2024-11-25	ADDENDA M-E-01	JRI	1
2024-11-04	POUR APPEL D'OFFRES	JRI	0
DATE	EMIS POUR	PAR	REV

PROJET  
**AFSB - Réaménagement**  
 de bureaux aux bâtiments  
 18 et 70 - Lot 1

**ÉCLAIRAGE - SOUS-SOL - AILE G - MODIFIÉ BÂTIMENT 18**

REZ-DE-CHAUSSÉE - SRI - SERVICES -  
MODIFIÉ BÂTIMENT 70

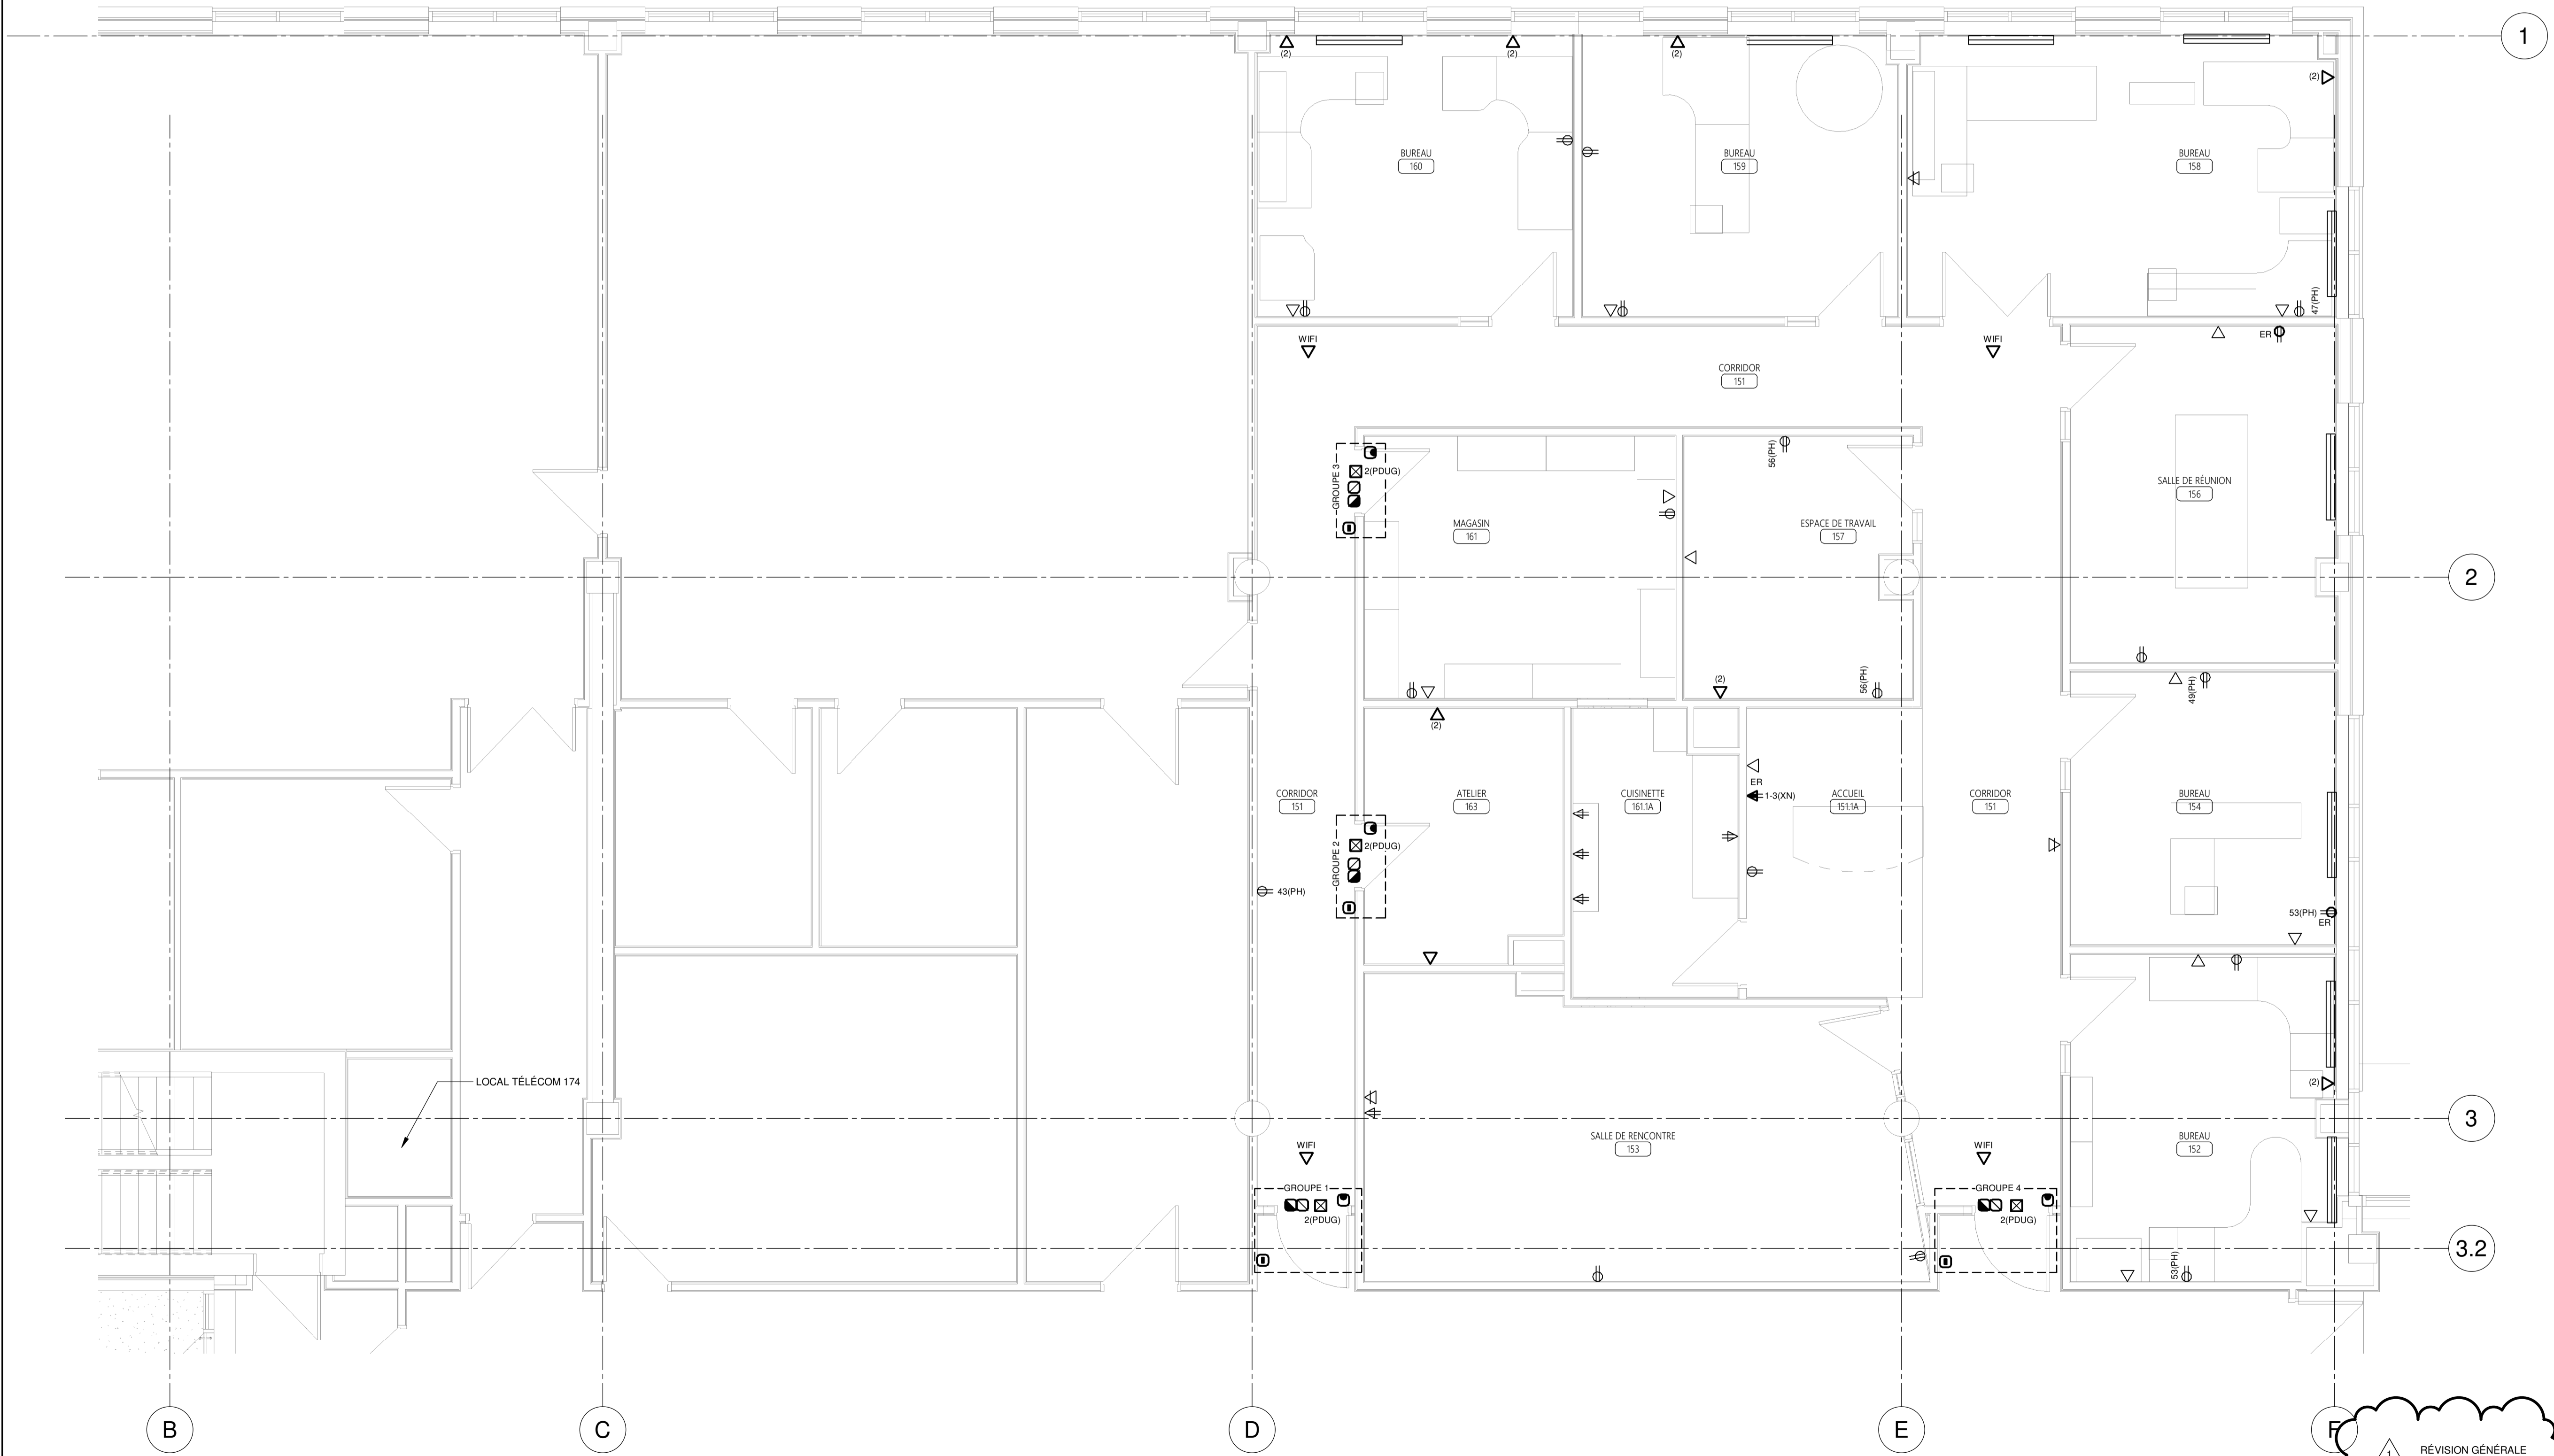
- A- RÉCUPÉRER CIRCUIT EXISTANT POUR NOUVELLES PRISES ÉLECTRIQUES.
- B- LES POSITIONS DÉFINITIVES DES PANNEAUX DE BRASSAGE SONT À COORDONNER AVEC L'INGÉNIEUR DE PROJET.

- C- POUR TOUTES LES PORTES CONTRÔLÉES DU SECTEUR, PASSER LE FILAGE ET FAIRE LES RACCORDEMENTS AUX CONTRÔLEURS D'ACCÈS SITUÉS DANS LE LOCAL DE SERVICE 233.

- D- LE PANNEAU PDUG EST SITUÉ DANS LA SALLE ÉLECTRIQUE 194 EN FACE DE LA ZONE DE TRAVAUX AU RDC. ALIMENTER LES NOUVEAUX SERVICES AVEC DU CÂBLE DE TYPE BX AFIN DE LIMITER LES INTERVENTIONS EN ARCHITECTURE.

- E- POUR LES PRISES DE TÉLÉCOMMUNICATION INSTALLÉES DANS DES MURS DE GYPSE EXISTANT, VEUILLEZ PASSER LE CÂBLAGE DIRECTEMENT DANS LE MUR SANS PROTECTION (CONDUIT OU AUTRE) DE FAÇON À NE PAS ENDOMMAGER LE MUR (PAS DE SAIGNÉE DANS LE GYPSE).

- F- POUR LES PRISES DE TÉLÉCOMMUNICATION INSTALLÉES DANS DES NOUVEAUX MURS DE GYPSE, VEUILLEZ PASSER LE CÂBLAGE À L'INTÉRIEUR D'UN CONDUIT JUSQU'À LA SORTIE.

- G- POUR PRISES DE TÉLÉCOMMUNICATION INSTALLÉES SUR LE BÉTON OU LA MAÇONNERIE, VEUILLEZ FAIRE L'INSTALLATION EN SURFACE ET ACHÉMINER LE CÂBLAGE DANS UNE MOULURE DE TYPE WIREMOLD.

- H- TOUTS LES CÂBLES RÉSEAUX DOIVENT SE TERMINER AU NIVEAU DU BÂTI TÉLÉCOMS SALLE 174.

REZ-DE-CHAUSSÉE - SRI - FIBRE OPTIQUE  
- MODIFIÉ BÂTIMENT 70

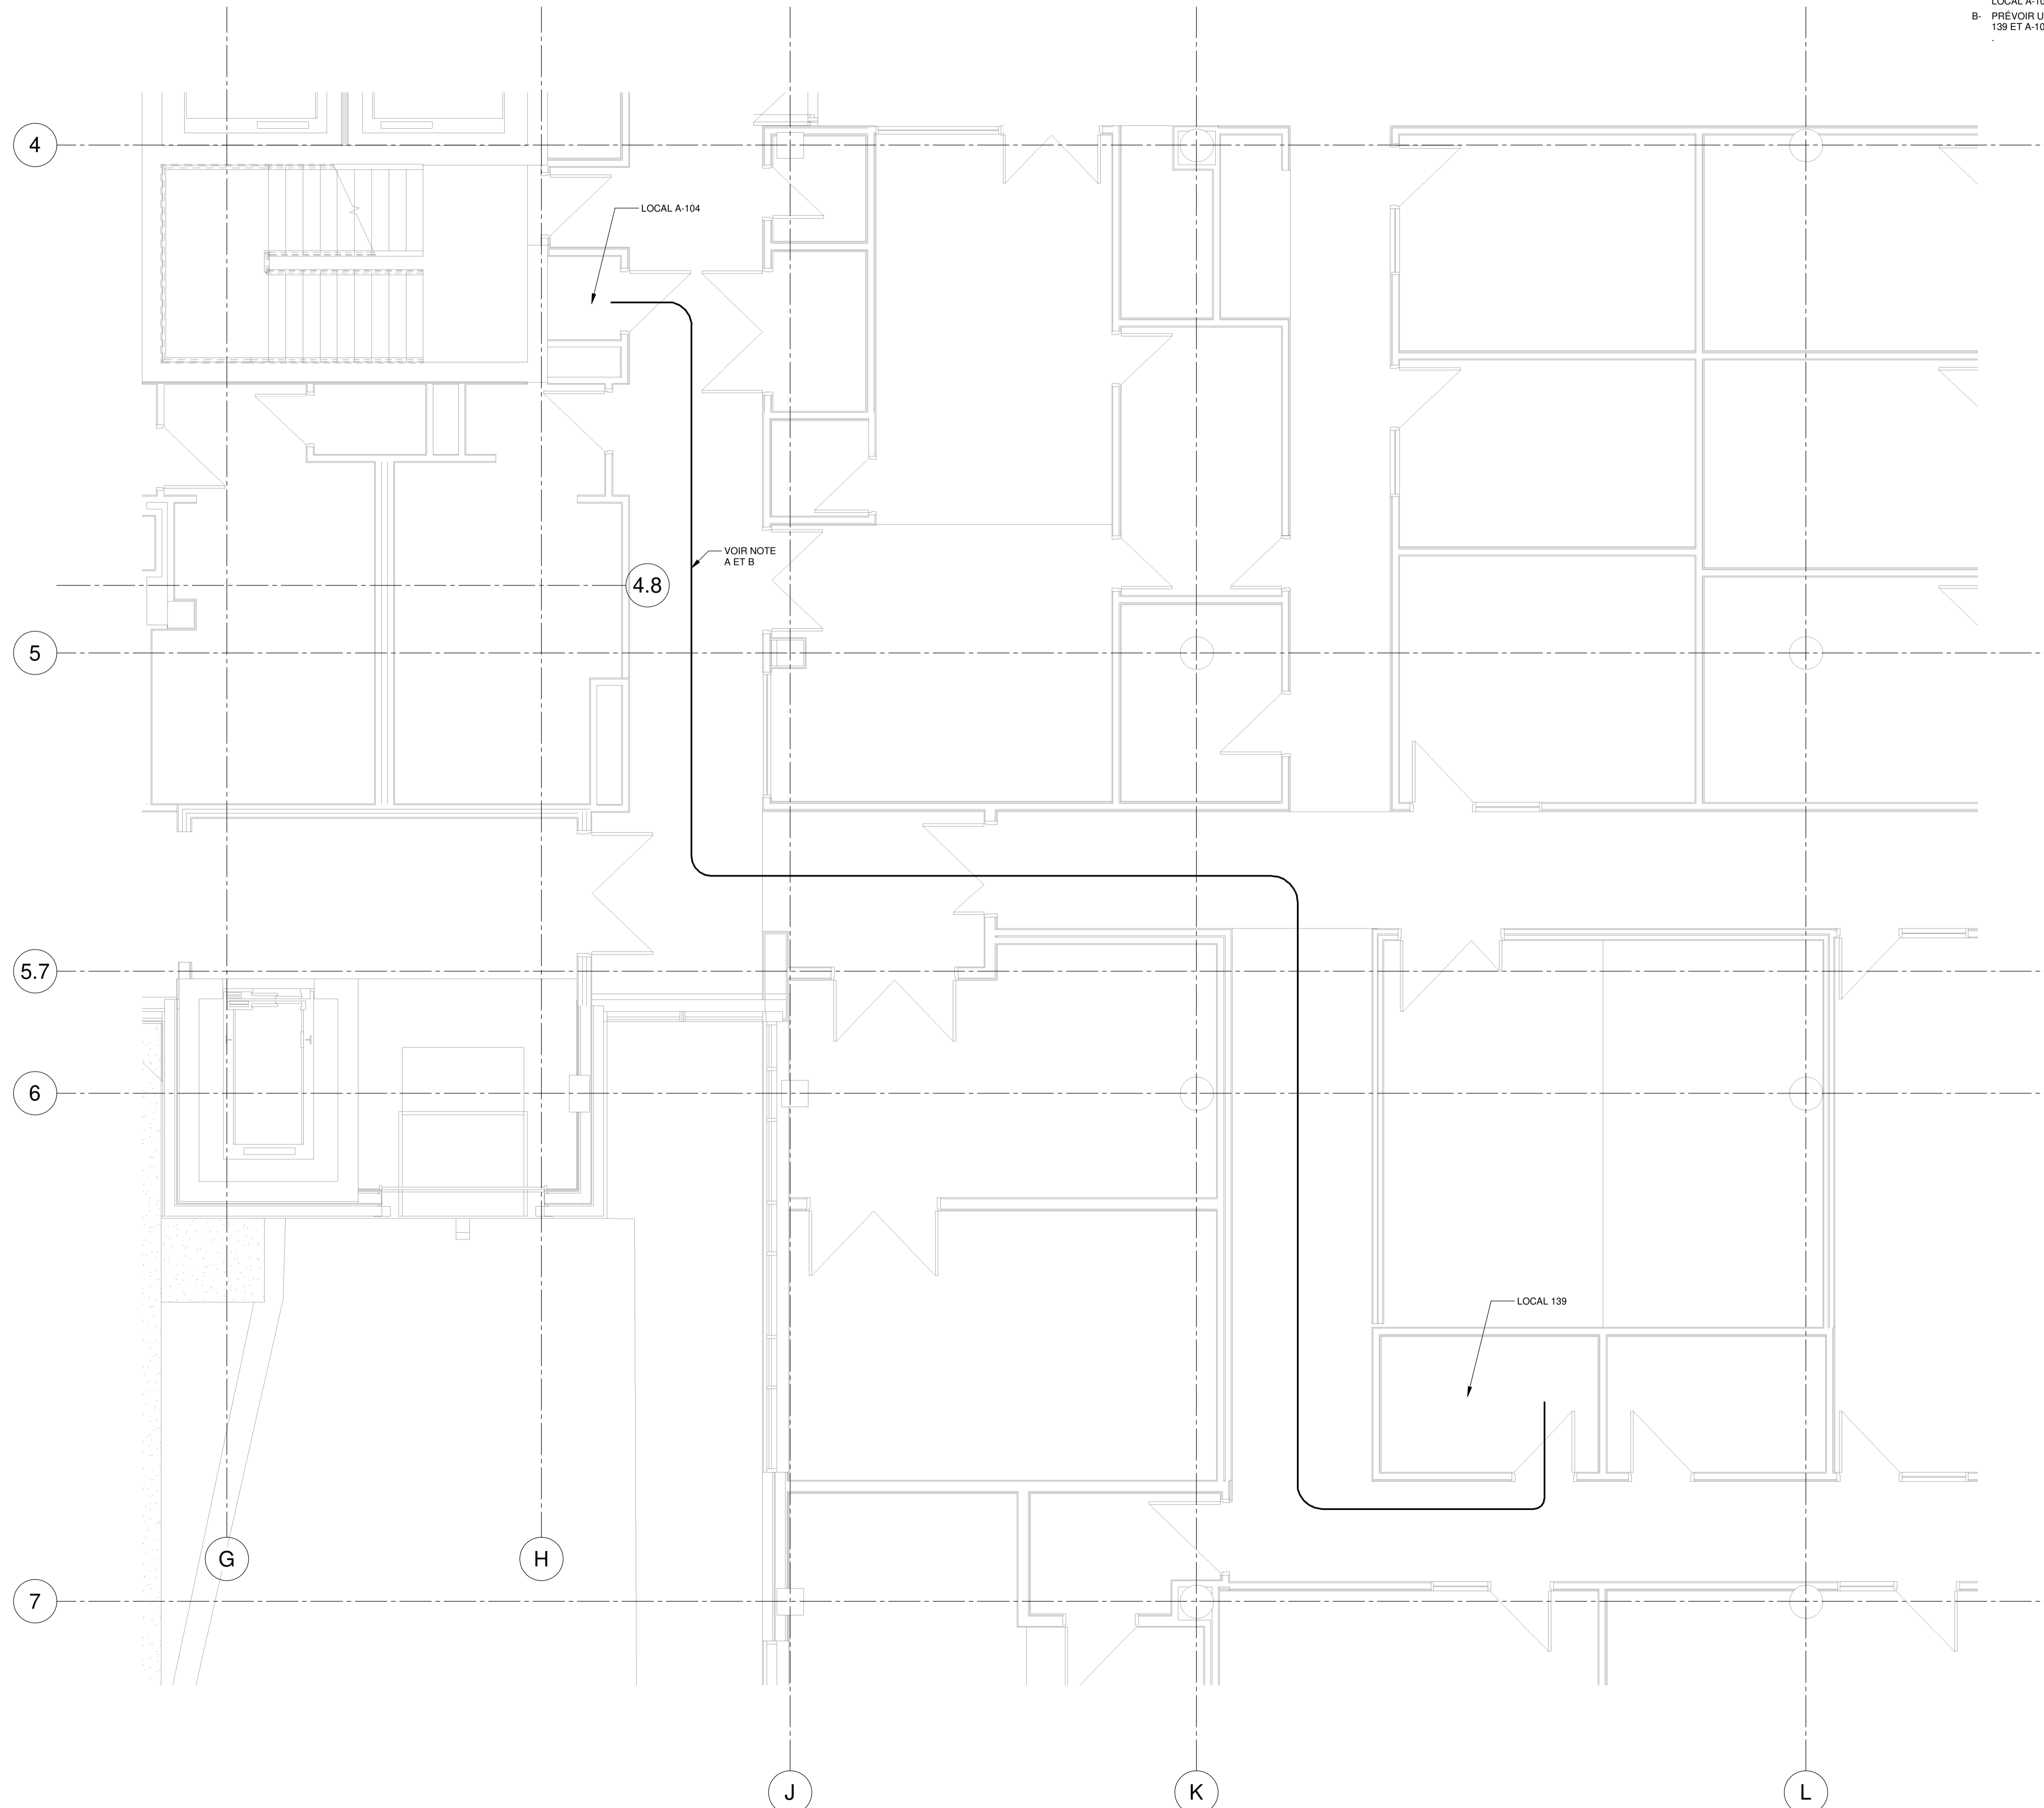
- A- PASSAGE D'UN FIBRE OPTIQUE 12 BRINS OM4 ENTRE LE LOCAL 139 ET LE LOCAL A-104 À L'INTÉRIEUR DU CONDUIT DÉJÀ EXISTANT EN PLACE.
- B- PRÉVOIR UN EXÉDENT DE 10 M DE FIBRE DANS CHACUN DES LOCAUX 139 ET A-104
